WGK-IV.7012.48.2023.JM

Temat: dotyczy inwestycji Miasta Bydgoszcz zgłoszonej do realizacji w ramach Bydgoskiego Budżetu Obywatelskiego pn. „Dirt park na os. Wzgórze Wolności (Program BBO)”, na działkach o nr ew. 3,4, 5/3 w obrębie 0080 przy ul. Unii Lubelskiej w Bydgoszczy.

W odpowiedzi na Wasze pismo znak WIM-I.7011.6.2022.MJa z dnia 4 maja 2023 r. w sprawie jw., Wydział Zieleni i Gospodarki Komunalnej (dalej WGK), przekazuje następujące uwagi do projektowania.

Załącznik nr 1

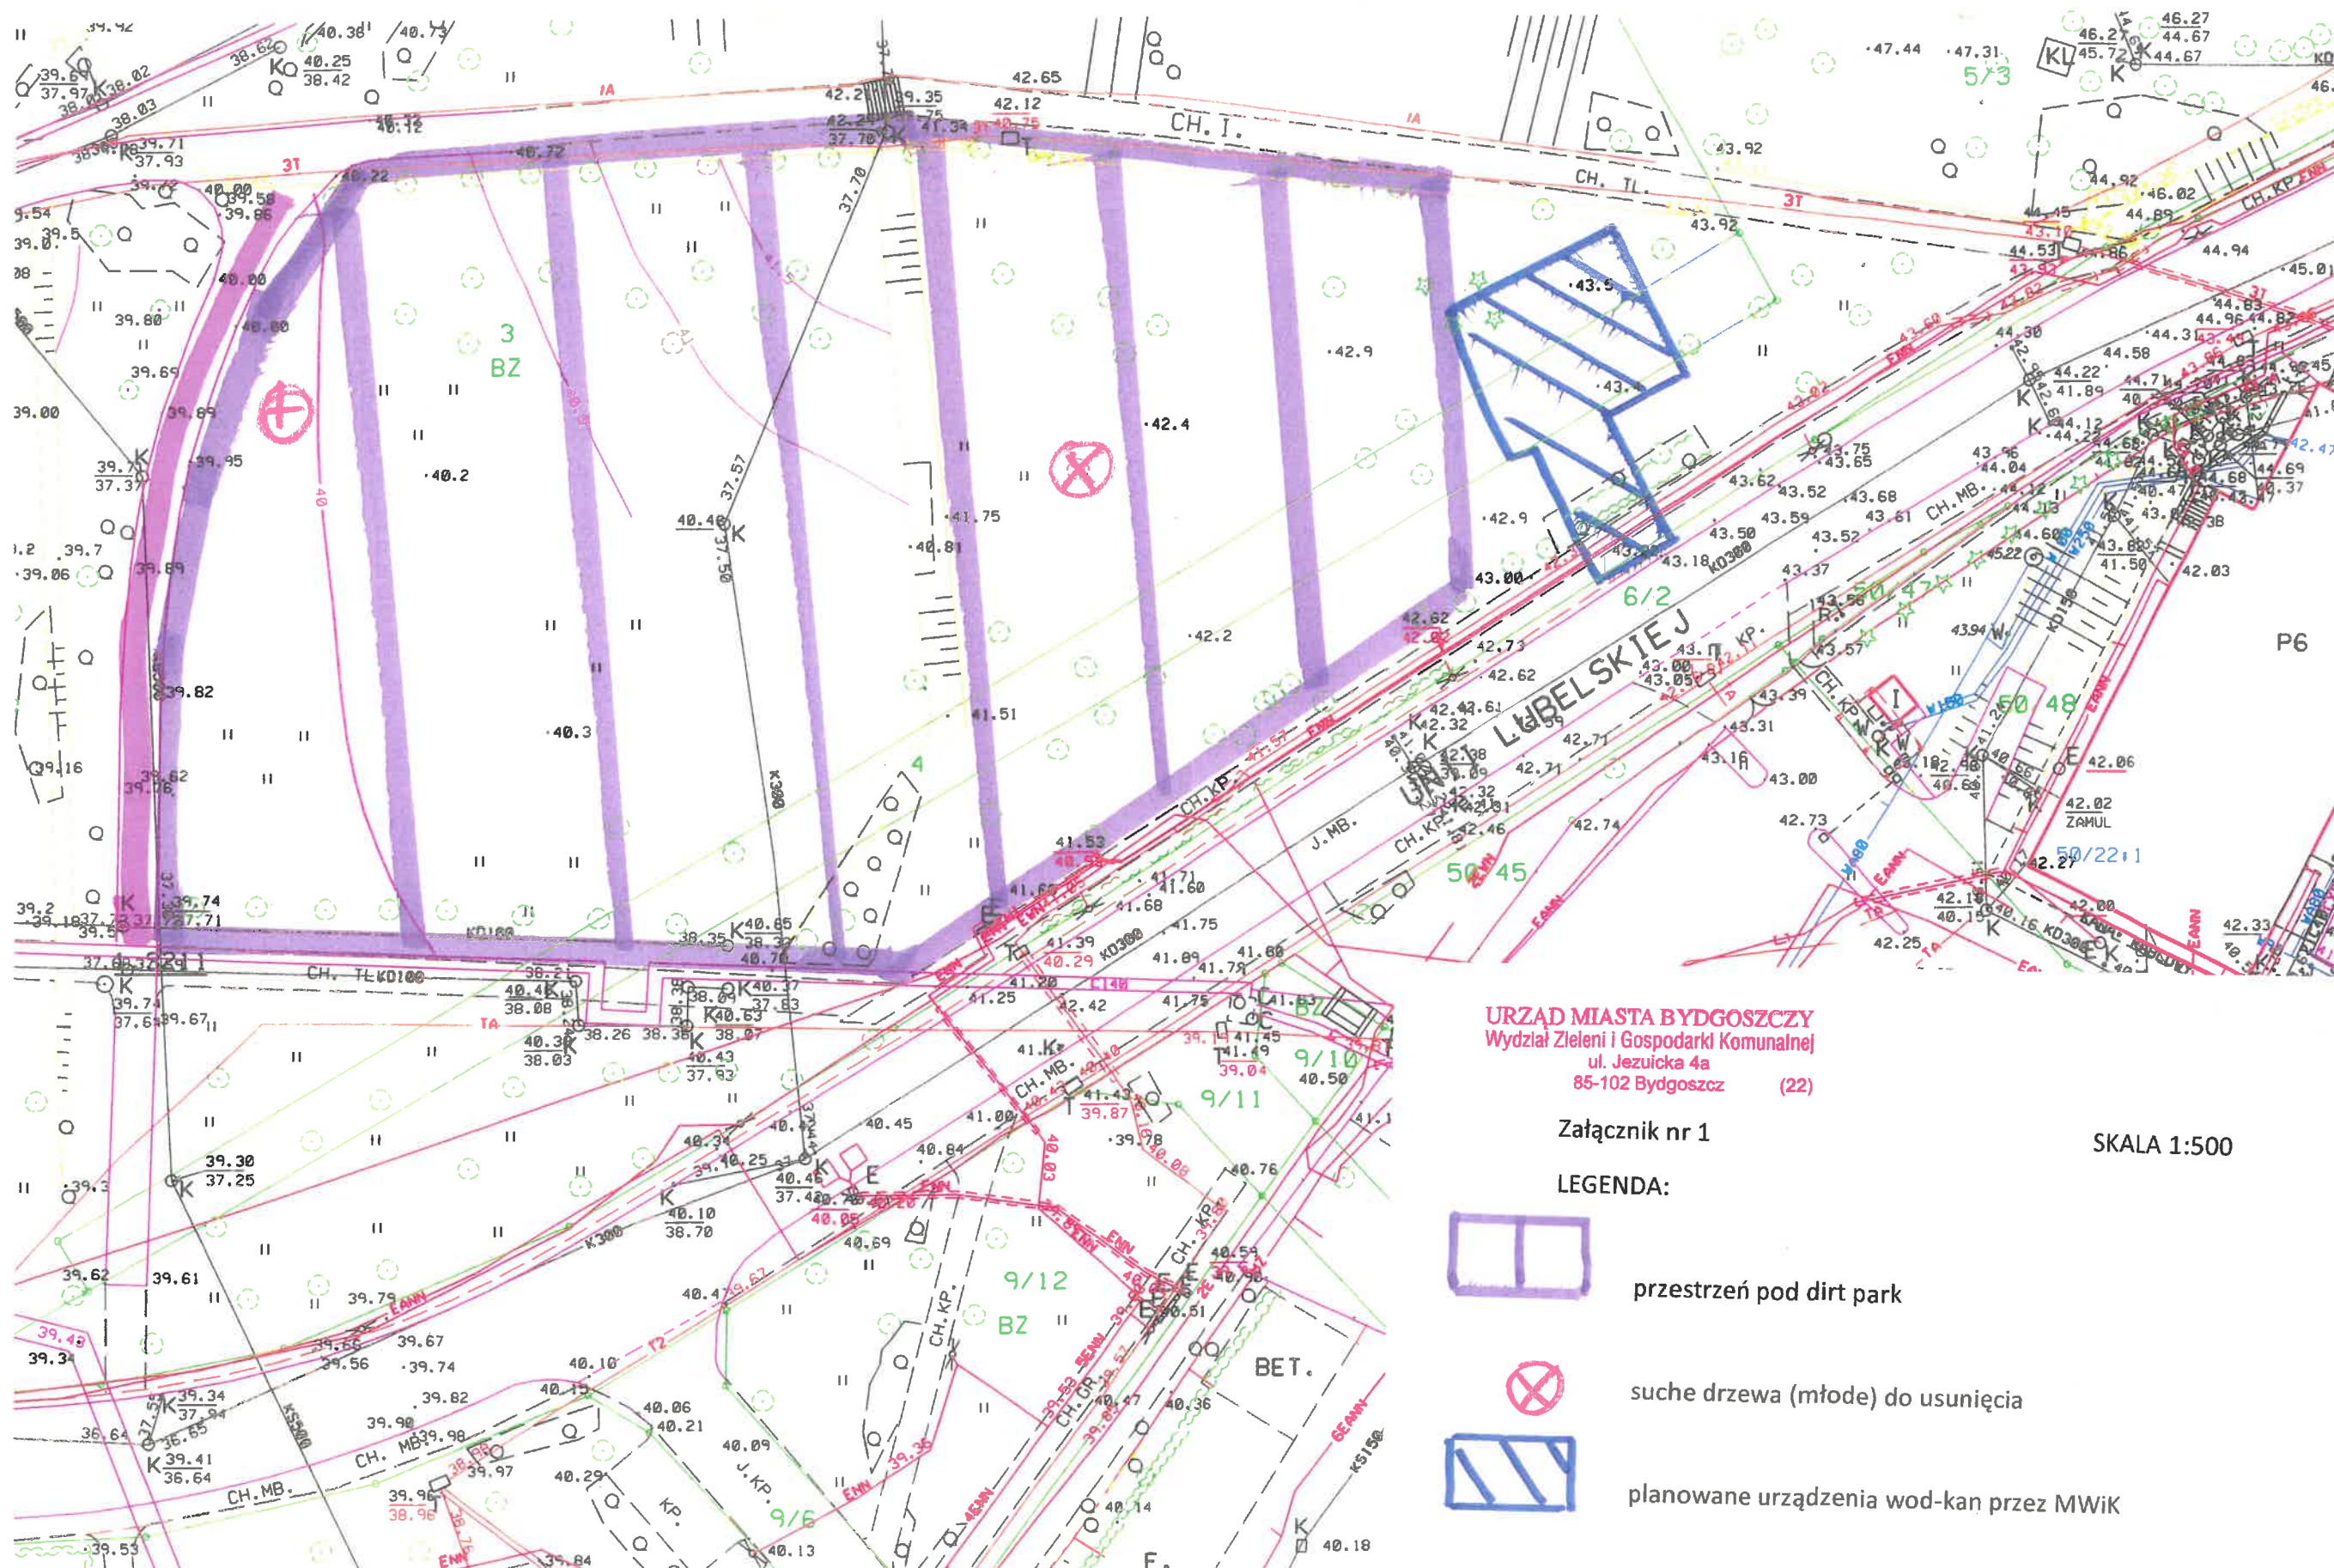
1. Należy zaplanować dirt park w przestrzeni oznaczonej kolorem fioletowym.
2. Wymagane jest zachowanie istniejących drzew i takiej odległości od drzew do urządzeń, aby po rozroście ich do docelowych rozmiarów (wielkość koron drzew) nie było konieczności ich przycinania ze względu na kolizję z urządzeniami.

3. Drzewa oznaczone krzyżykiem czerwonym – suche można przeznaczyć do usunięcia bez konieczności ich odtworzenia.
4. Od strony zachodniej, wzdłuż ścieżki oznaczonej kolorem różowym na zał. mapie, należy wprowadzić odpowiednią barierę architektoniczną lub odpowiednio daleko wprowadzić elementy dirt parku, aby nie dochodziło do wyjeżdżania rowerów na tę ścieżkę.

5. Do miejsca startowego, należy wykonać ścieżkę w podobnej formie jak istniejące ścieżki mineralne w parku, np. typu HanseGrand.
6. Z uwagi na planowane urządzenia wod-kan, na przedmiotowym terenie, należy uwzględnić lokalizację tych urządzeń, co należy uzgodnić z Miejskimi Wodociągami i Kanalizacją w Bydgoszczy – pzt projektu w załączeniu. Miejsce urządzeń orientacyjnie oznaczono kolorem niebieskim na załączonej mapie.
